MÉMOIRE EN RÉPONSE

PORTANT SUR LE DOSSIER DE PERMIS DE CONSTRUIRE DE LA

**CENTRALE PHOTOVOLTAÏQUE DE
SUBLIGNY**

30 OCTOBRE 2019

Vue en coupe nord – sud depuis la photographie précédente.

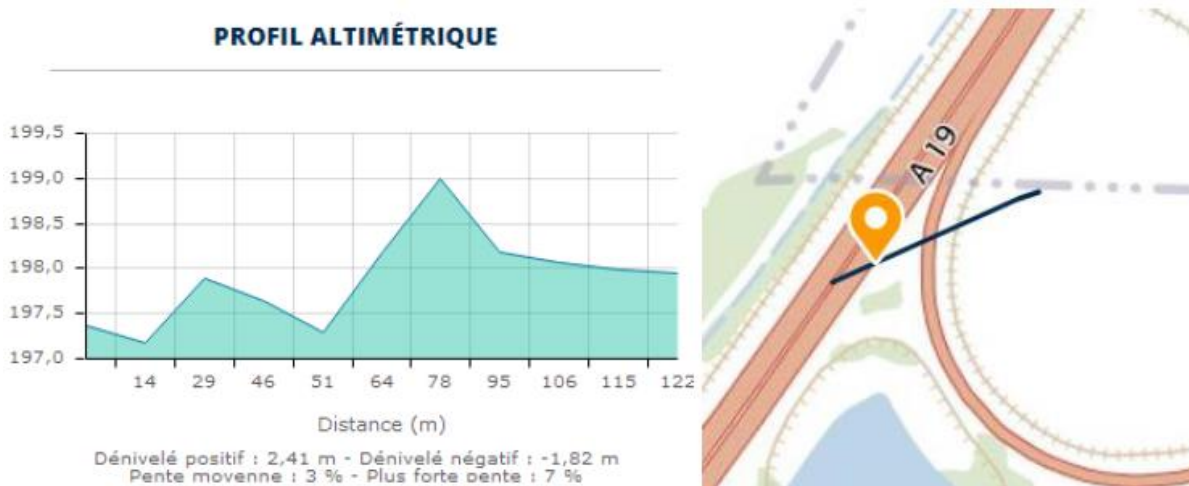
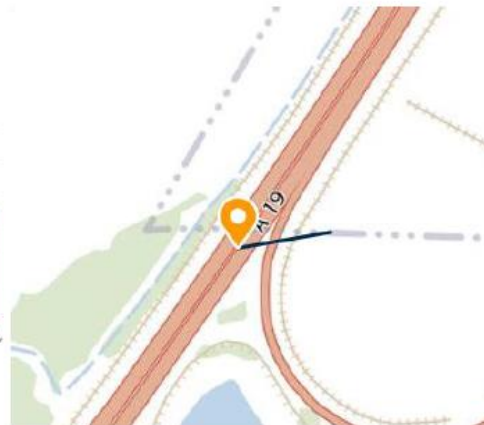
Question 2 - Risque d'éblouissement :

Cette affirmation n'est pas suffisamment étayée.

Il est souhaitable de l'approfondir par une étude topographique et optique dans toutes les directions ou la vue des automobilistes interceptera le réfléchissement des panneaux photovoltaïques, comportant notamment les éléments suivants : direction des rayons de lumière réfléchis en fonction du jour et de l'heure, altitude des yeux des chauffeurs notamment de PL, altitude du sommet des panneaux, altitude du talus, tous autres éléments pertinents ...

Le véhicule correspondant à la photographie se localise à une altitude de 197,47 m alors que le point haut du remblai est à une altitude de 199 m soit 1,50 m plus haut. Les panneaux seront implantés à une altitude moyenne de 197 m et posséderons une hauteur de 2,60 m maximum. Ainsi seulement 0,60 m de la partie haute des panneaux sera visible.

Le véhicule correspondant à la photographie se localise à une altitude de 197,30 m alors que le point haut du remblai est à une altitude de 199,1 m soit 1,80m plus haut. Les panneaux seront implantés à une altitude moyenne de 197 m et posséderont une hauteur de 2,60 m maximum. Ainsi seulement 0,50 m de la partie haute des panneaux sera visible.

La végétation arbustive recouvrant les merlons possèdera une hauteur de 1 m environ ce qui rendra les panneaux invisibles pour l'automobiliste.
